À CÂMARA TÉCNICA ESPECIALIZADA DE ATIVIDADES MINERÁRIAS – CMI  
CONSELHO DE POLÍTICA AMBIENTAL DE MINAS GERAIS – COPAM / MG

PA COPAM nº 00211/1991/072/2016 - Classe: 6

Empreendimento: **Barragem Maravilhas III - Barragem de contenção de rejeito/resíduos e linhas de transmissão de energia elétrica.**

## **PARECER**

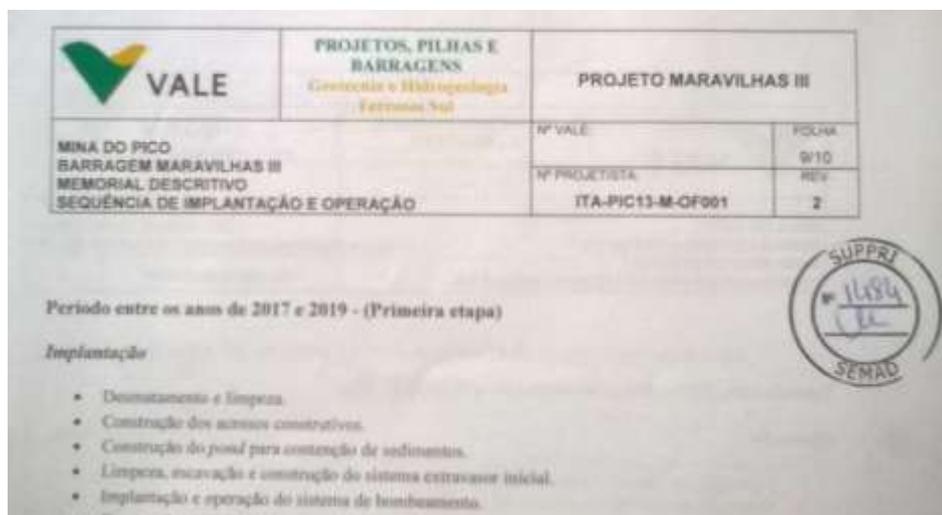
No entanto, o próprio despacho informa que “Justifica-se a solicitação de LI + LO considerando que será operada a primeira fase da barragem concomitantemente com a implantação/construção da segunda fase”. (grifo nosso)

Só por si, esse texto desqualifica a pretensão de LI concomitante a LO, já que desconhece que PARA SE OPERAR A PRIMEIRA FASE DA BARRAGEM HÁ QUE SE TER A SUA IMPLANTAÇÃO, o que CONFIGURA CLARAMENTE QUE A INSTALAÇÃO NÃO IMPLICA NA OPERAÇÃO. Muito pelo contrário, já que SEM A ETAPA DE INSTAÇÃO NÃO HÁ COMO SE INICIAR A ETAPA DE OPERAÇÃO.

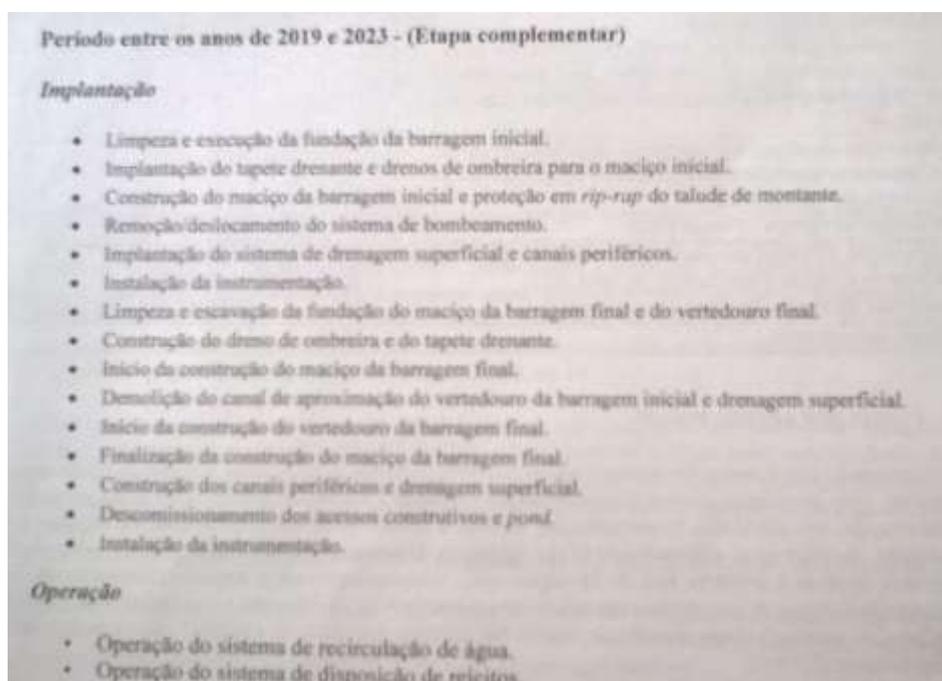
Nos trechos acima, em especial na descrição dos serviços básicas nos períodos e no cronograma, É INFORMADO PELA VALE S.A. QUE NO PERÍODO DE 2017 A 2019 SERÁ SOMENTE A ETAPA DE INSTALAÇÃO, SENDO QUE A DE OPERAÇÃO/DISPOSIÇÃO DE REJEITOS TERÁ INÍCIO SOMENTE EM 2020.

Assim, está claro que NESTE LICENCIAMENTO A INSTALAÇÃO NÃO IMPLICA NA OPERAÇÃO, TANTO É QUE PARA SE INICIAR A ETAPA DA OPERAÇÃO HÁ QUE SE EFETUAR ANTES A ETAPA DE INSTALAÇÃO – COM DURAÇÃO DE 3 ANOS - DE TODAS AS ESTRUTURAS, PROCESSOS E MEDIDAS NECESSÁRIOS.

O FONASC-CBH entende como MUITO GRAVE o fato da equipe interdisciplinar da SUPPRI responsável pelo Parecer Único - Protocolo SIAM nº 1017343/2017 ter omitido (à pg. 8 no item 2.3) a totalidade das informações sobre as etapas apresentadas no documento acima referido, em especial quanto ao cronograma e aos períodos.
